### Høringsuttalelse med innsigelse – Detaljregulering for Mjøssykehuset – Ringsaker kommune

Vi viser til høring datert 20.05.2026 av detaljreguleringsplan for Mjøssykehuset. Vår høringsuttalelse inneholder innsigelser, og sendes derfor til Statsforvalteren i Innlandet for samordning av statlige innsigelser.

Figur 1: Prinsippkisse som viser tverrsnitt av en to-løpstunnel og sikringszone 50 meter rundt tunnelen.

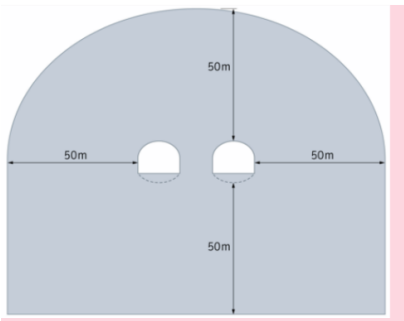
I plankartet må det reguleres en hensynssone H190 som strekker seg over tunnelen og ut 50 meter fra ytterkant av bergrom/tunnelkonstruksjon på begge sider av tunnelen. I tillegg må følgende reguleringsbestemmelse knyttes til hensynssonen:

Hensynssone H190 (trasé for vegtunnel): «H190 regulerer sikringszone rundt vegtunnel. Sikringssonen er 50 meter og avstanden måles fra ytterkant av bergrom/ tunnelkonstruksjonen, se figur 1. Dersom overdekning er mindre enn sikringssonen, går sikringssonen opp til eksisterende terrengnivå».

«Innenfor sikringssonen tillates ikke tiltak eller aktivitet som kan forringe vegtunnelens stabilitet, skade vegtunnelen eller vegtunnelinnredningen (for eksempel sprengning, pigging, peleramming, spunting, boring i grunnen, sjakt- og tunneldriving, injeksjon, større utgravninger, fundamentering eller påføring av tilleggslaster).»

Retningslinje: «Statens vegvesen skal gi tillatelse til tiltak eller aktivitet innenfor sikringssonen, jf. veglova, før det kan gis tillatelse til tiltak og aktivitet.»
